Stellungnahme zu: 3. Bauabschnitt Willy-Brandt-Platz

Der Stadtraumservice Mannheim plant den Umbau des östlichen Bahnhofsvorplatzes im Bereich der Haltestellen der Regionalbusse und Taxistände.

Abb: Planzeichnung

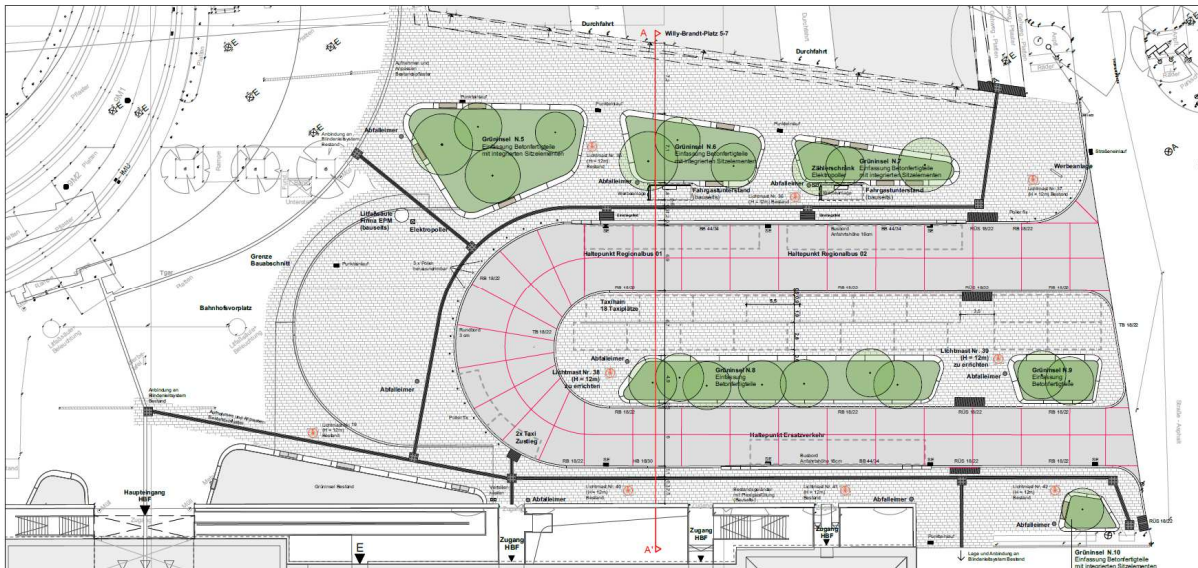
Grundsätzlich begrüßen wir ausdrücklich die Anlage von Grünflächen und die geplante Pflanzung von Bäumen. Unklar ist für uns, was mit den bereits vorhandenen Bäumen in diesem Bereich passieren soll, insbesondere mit den größeren Bäumen direkt vor dem Bahnhofsgebäude (siehe auch folgenden Ausschnitt aus Google Maps). **Diese Bäume sollten unbedingt in die Planungen integriert werden und erhalten bleiben.**

In den Planungen sind keine Fahrradstellplätze vorgesehen. Bisher gibt es am östlichen und südöstlichen Rand des Geländes zahlreiche Fahrradabstellplätze, die komplett wegfallen sollen. In Mannheim ist die Förderung des Radverkehrs Teil des KSAP 2030. Dazu gehört auch das ausreichende Angebot an Fahrradabstellanlagen, insbesondere an wichtigen Knotenpunkten. Trotz der Schaffung neuer Fahrradabstellanlagen auf dem Willy-Brandt-Platz sind diese stets gut belegt, was den Bedarf an Fahrradabstellanlagen zeigt und ungeordnetes Fahrradparken vermindert. **Wir bitten hier um Nachbesserung und schlagen vor, ggf. auf Grüninsel Nr. 9 und 10 zu verzichten und bzw. stattdessen eine weitere Grüninsel z.B. westlich auf dem Bahnhofsvorplatz (hinter der Abpollerung) anzulegen.** Dort ist bisher nur eine große gepflasterte Fläche ohne Begrünung geplant.

Auch vermissen wir Hinweise auf die vorhandene VRN-Nextbike-Station in den Planungen. Diese sollte unbedingt berücksichtigt werden.

Wir begrüßen die Anlage von Fahrgastunterständen für den Regionalbusverkehr auf der Nordseite des Platzes. **Wir schlagen vor, die bereits vorhandenen Fahrgastunterstände auf der Südseite des Platzes im Bereich der SEV-Haltestellen zu erhalten.**
